Zienswijze betreft: het ontwerpbestemmingsplan 'Parkeerplaats Millenerstraat, Nieuwstadt' met identificatienummer NL.IMRO.1711.BP20230715-OW01 van de gemeente Echt-Susteren

Betreft: Zienswijze tegen ontwerpbestemmingsplan Millenerstraat te
Nieuwstadt (IMRO-idn: NL.IMRO.1711.BP20230715-OW01)

Datum: 4 februari 2024

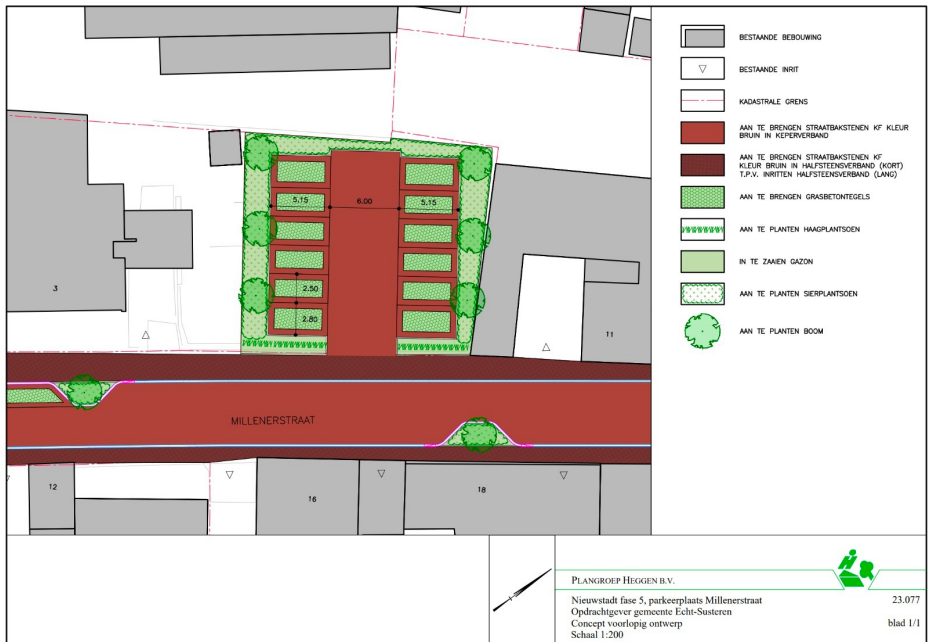
In het voorlopig inrichtingsplan wordt met geen woord gerept over het plaatsen van ondergrondse glascontainers.

Er is sprake van tegenstrijdige plannen met grote verschillen tussen het inrichtingsplan van de toelichting op het ontwerpbestemmingsplan en de bouwplannen in de bijlagen van het zelfde ontwerpbestemmingsplan. Het inrichtingsplan specificeert 12 parkeerplaatsen met een groenstructuur van 6 bomen, een haag met gazon, sierbeplanting, grasbetontegels en chicanes voorzien met dezelfde sierbeplanting en bomen in de toelichting van het ontwerpbestemmingsplan zijn verdwenen in de onderzoeken van de bijlagen.

De bijlagen van het ontwerpbestemmingsplan beschrijven een geheel ander plan dan dit inrichtingsplan van het ontwerpbestemmingsplan. De afvalcontainers en glascontainers die in de bijlagen zijn opgenomen staan niet in het inrichtingsplan van het ontwerpbestemmingsplan. In de bijlagen gaat het om 11 parkeerplaatsen, de inrit is naar het oosten verschoven, de bomen, haag, sierbeplanting, grasbetontegels zijn verdwenen, etc.. Het zijn twee totaal verschillende plannen. Het groen en de grasbetontegels van het inrichtingsplan zijn in de bijlagen vervangen door afvalcontainers en dichte bestrating.

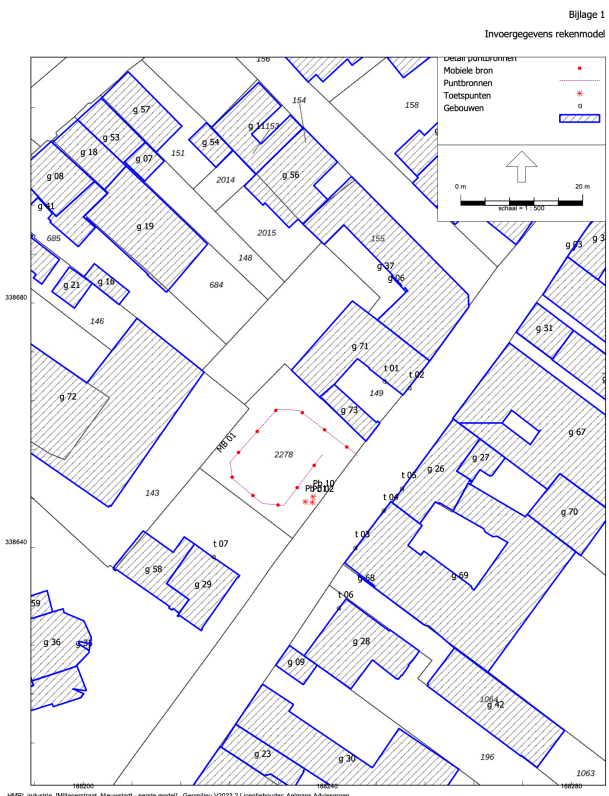
De meetpunten in de situatiedkaart in deze bijlage tonen de locatie van de glascontainers en de parkeerplaatsen, welke afwijken van het bovenstaande inrichtingsplan.

Figuur 1: Schets van de toekomstige situatie op de onderzoekslocatie.

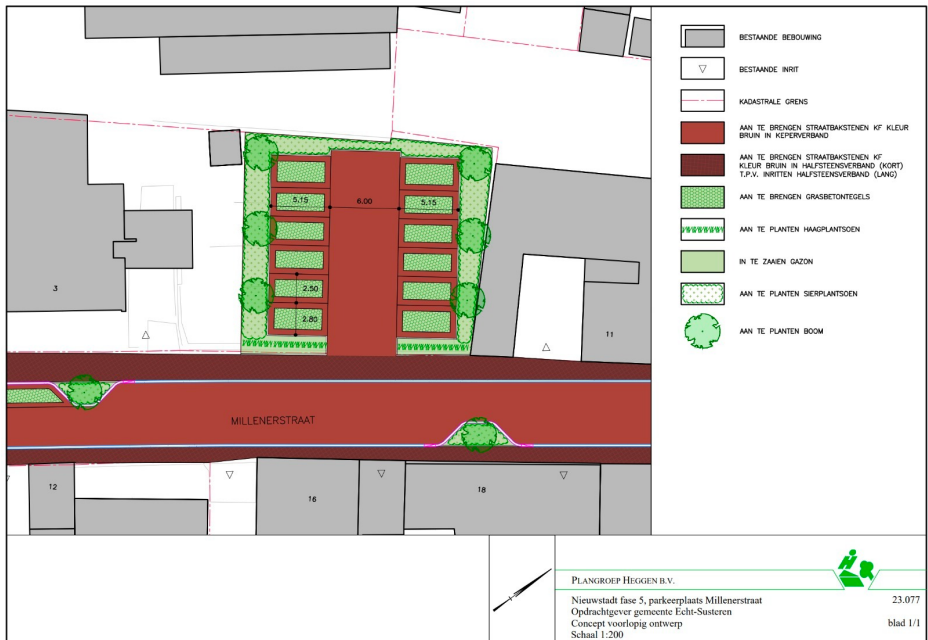
Gegeven onder wiens verantwoordelijkheid het ontwerp van 19 januari 2021 is gemaakt met daarbij de verkiezingsbelofte van PNES, mag de conclusie worden getrokken dat alle betrokkenen van de gemeente ook al bij het uitnodigen van de bewoners van de Millenerstraat voor de bewonersavond op 19 oktober 2023 wisten dat zij dat ontwerp met de glascontainers en zonder bomen in procedure gingen brengen. De bewoners in die werkgroep is op 30 november 2023 echter het concept ontwerp voorgehouden dat in de toelichting van het ontwerpbestemmingsplan is opgenomen:

De projectgroep van de gemeente, bestaande uit de projectleider van de gemeente en Het adviesbureau van de gemeentelijke projectgroep, hebben de bewoners in het eerste werkgroepoverleg dit bomenplan zonder glascontainers als concept ontwerp

voorgehouden, terwijl zij op dat moment wisten dat zij het andere plan uit 2021 met de glascontainers en zonder bomen in procedure gingen brengen.
